NAGYMAROS
TELEPÜLÉSFEJLESZTÉSI KONCEPCIÓ ÉS
TELEPÜLÉSRENDEZÉSI ESZKÖZÖK
FELÜLVIZSGÁLATA

**A véleményezési szakaszban beérkezett
államigazgatási szervi véleményekre adott válaszok**

Nagymaros Város Önkormányzata Képviselő-testületének
80/2021. (09.20.) számú határozatának melléklete

2021. szeptember 21.

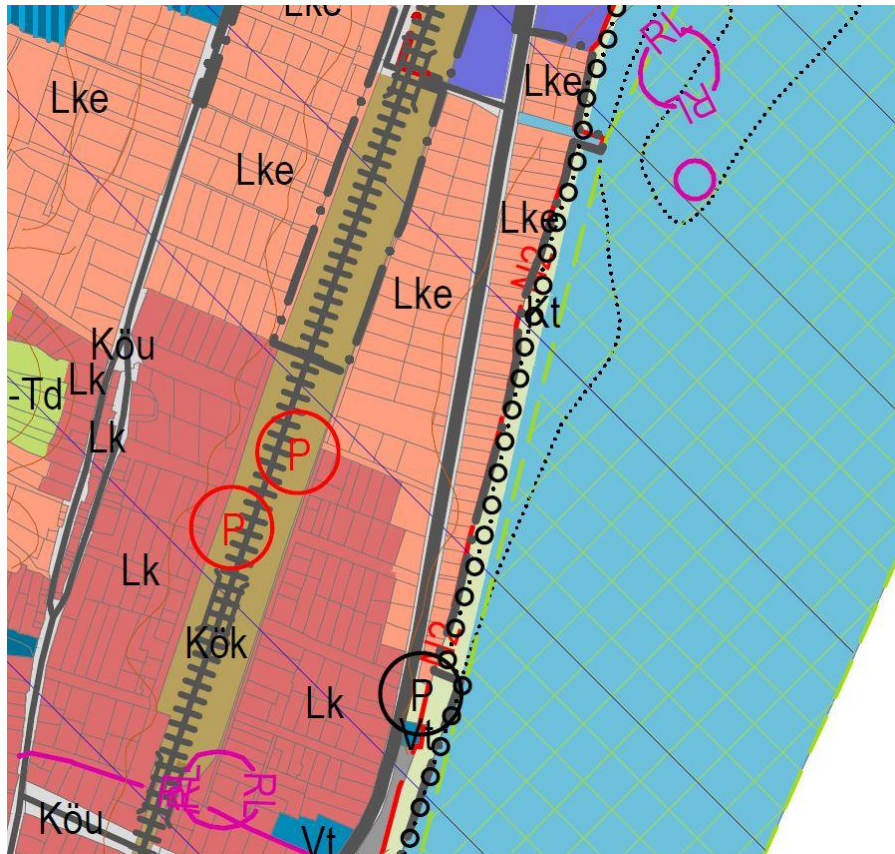
6. A Duna medrében, illetve árterében, Natura 2000 területen a „Fűzfa-sétány”-nak nevezett területen, valamint a Felsőmező felett a hatályos településrendezési eszközökben szereplő Ev jelű védelmi erdőterület helyett Zkp jelű közpark került kijelölésre. A Zkp jelű övezet építési előírásai szerint a területen 3% beépítettséggel elhelyezhetők a közparki használathoz szükséges építmények, valamint vendéglátó rendeltetést tartalmazó épület. Igazgatóságunk álláspontja szerint a Duna medrében, valamint Natura 2000 területen ilyen jellegű építmények elhelyezése ellentétes a természetvédelmi törekvésekkel.

Az európai közösségi jelentőségű természetvédelmi rendeltetésű területekről szóló 275/2004. (X. 8.) Korm. rendelet 4. (1) bekezdése szerint a Natura 2000 területek lehatárolásának és fenntartásának célja az azokon található jelölő fajok és jelölő élőhelytípusok kedvező természetvédelmi helyzetének megőrzése, fenntartása, helyreállítása, valamint a Natura 2000 területek lehatárolásának alapjául szolgáló természeti állapot, illetve a fenntartó gazdálkodás feltételeinek biztosítása.

A közparki területhasználat a Natura 2000 terület élőhelyének fenntartását, helyreállítását nem szolgálja, így azzal Igazgatóságunk nem ért egyet. Javasoljuk a hatályos településrendezési eszközökben jelölt Ey jelű övezet megtartását.

A DINPI a 2021. március 10-én kelt levelében:

- a Felsőmező esetében a javasolt új területfelhasználást és az övezeti előírás módosítását elfogadta;
- „Fűzfa sétány” területén kérte, hogy a 1881-1924 hrsz-ú telkek Duna felőli kerítésének vonalától mért 10 m-es sáv kerüljön zöldterület-közpark területfelhasználási egységbe, épületelhelyezési lehetőség nélkül.

- **Az észrevétel előzetesen elfogadásra részben javasolt.**

Indoklás: Az érintett terület jelenleg a Duna-meder része, távlatban is a nagyvízi meder területe, erdő művelési ágba történő átkerülése nem reális, erdőként történő kialakítása árvízi védekezés szempontjából kifejezetten kedvezőtlen lehet, ezért a HÉSZ-ben védelmi célú erdőterületben tartása nem indokolt. A Felsőmező feletti terület jelenlegi ingatlan-nyilvántartási besorolása közpark, az ott lévő fás növényállomány a vízerőmű építésének leállítását követő rekultiváció során közpark céljára telepített előfásítás.

Az észrevétel és az egyeztetés alapján a „Fűzfa-sétány” területén a kerékpárút mentén Különleges beépítésre nem szánt terület – Sétány terület felhasználási egység, a terület többi részén Vízgazdálkodási terület kerül rögzítésre, továbbá a HÉSZ-tervezet 22.§ (3) és (4) bekezdése helyébe az alábbi előírás kerül:
